Добавление 106 – Правила № 107 ООН

Пересмотр 7 – Поправка 3

Поправки серии 8 – Дата вступления в силу: 16 октября 2018 года

Единообразные предписания, касающиеся официального утверждения транспортных средств категории M₂ или M₃ в отношении их общей конструкции

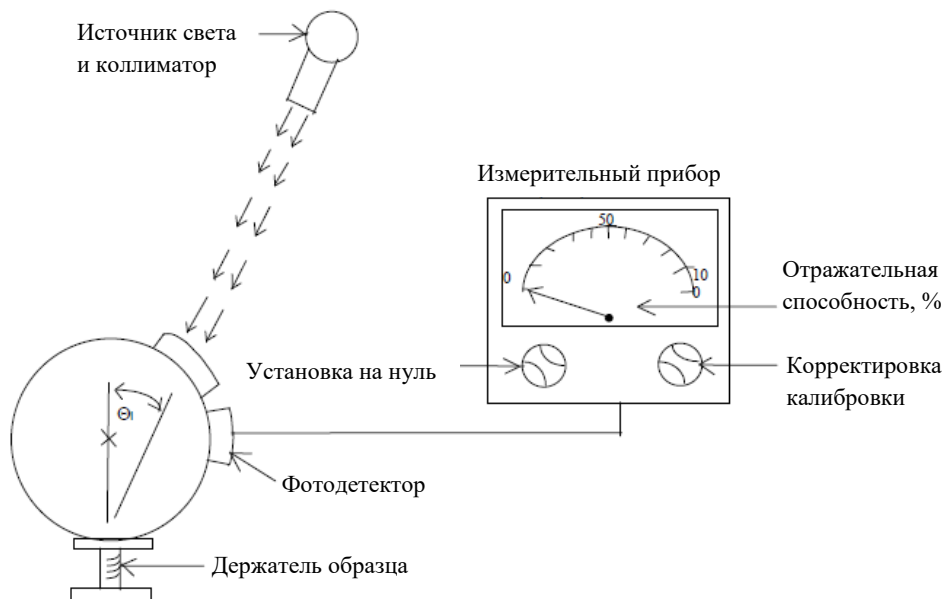
Приложение 5 изменить следующим образом:

«Приложение 5

Требования, касающиеся создания визуального контраста в соответствии с пунктом 3.3.3 приложения 8

2. Для определения значений отражательной способности ρ_1 , ρ_2 и ρ_d используют шар Ульбрихта в соответствии с CIE 38:1977.

Коэффициент отражательной способности либо считывают непосредственно с прибора для снятия показаний, либо рассчитывают по следующей формуле:
